RENESAS TECHNICAL UPDATE

製品分類	専用 IC	発行番号	TN-ASP-A019A/J	Rev.	第 1 版
題名	M66590/M66592/M66596 ACLRM ビットによる FIFO バッファクリアの注意事項		情報分類	技術情報	
適用製品	USB ASSP M66590/M66592/M66596	対象ロット等	関連資料	M66590 データシート(RJJ03F0001) M66592 データシート(RJJ03F0003) M66596 データシート(RJJ03F0082)

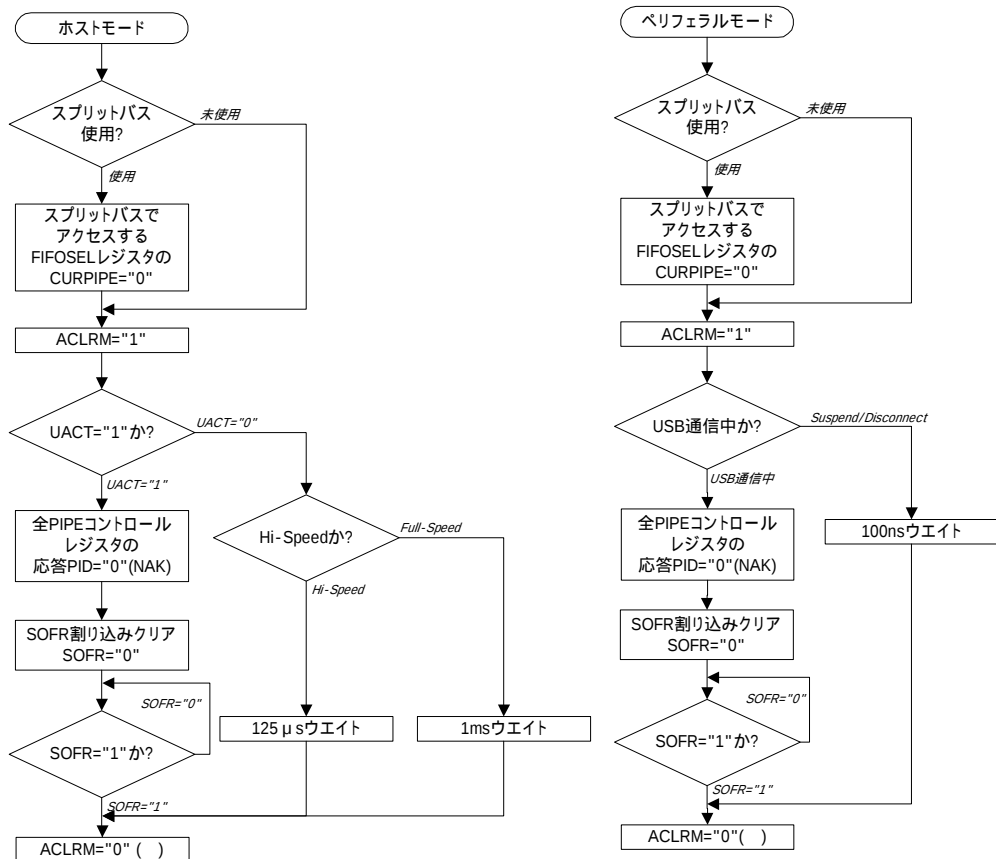
本注意事項は、ACLRM ビットによる FIFO バッファクリアに関する注意事項です。
下記の「2.発生条件」に示した発生条件を満たしたときに、当該 PIPE の割込みステータスの動作が不正になります。
本使用制限は、ペリフェラル・ホストモードに依存しません。
M66590/M66592 はペリフェラルモードの動作が該当します。

下記「 and (or)」の時に、上記「1.現象」が発生する場合があります。
ACLRM ビットを"1"から"0"に書き換える場合。
USB 通信中(SOF 送受信を含む)の場合。
スプリットバスでアクセス中の場合。

以下の S/W フローに従って使用することで、本注意事項を回避することができます。

SOFR="0" → "1"の変化から125µs以内にACLRM="0"行なって下さい。
